ATTACHE CROCHET SECMI : SU22B045045 CMU=4,5T

ATTACHE CROCHET SECMI :
SU22B045045 CMU=4,5T

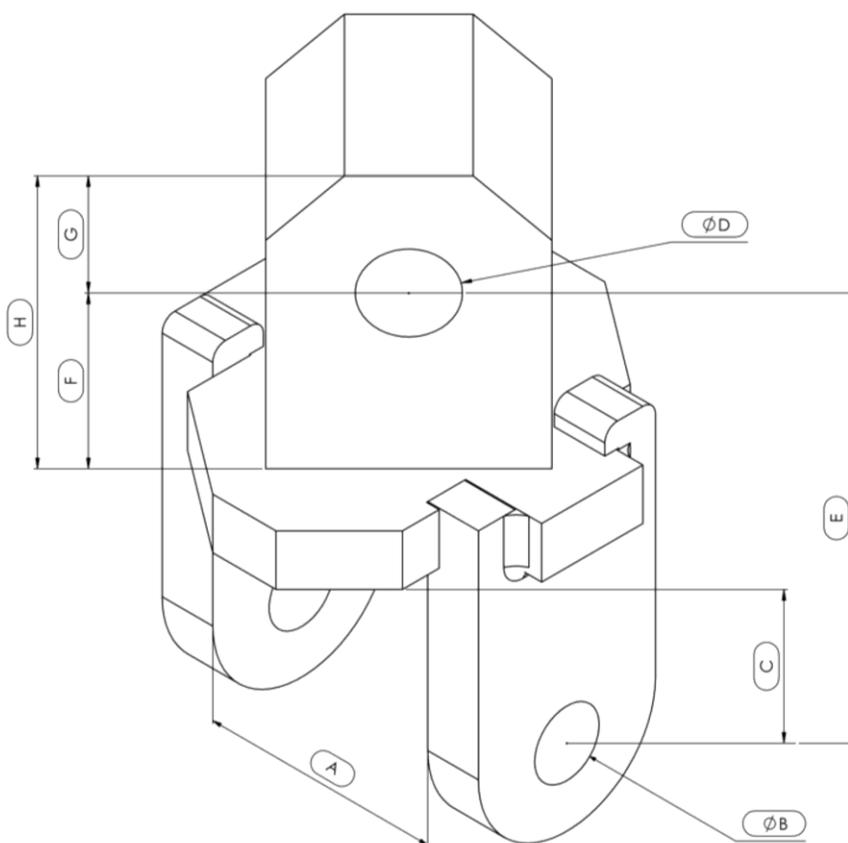
DEMANDE	FASSI	HIAB
A		85	85
B		25 OU 30	25 OU 30
C		70	70
D		30	45
E		140	197
F		60	89
G		40	38
H		100	127

- **Problème résolu**
 - ✓ Le crochet retombe côté intérieur du gabarit du camion.
 - ✓ Dimensions pour grue FASSI/HIAB **tenues en stock.**
 - ➔ Choisir perçage d25 ou d30 en partie basse.
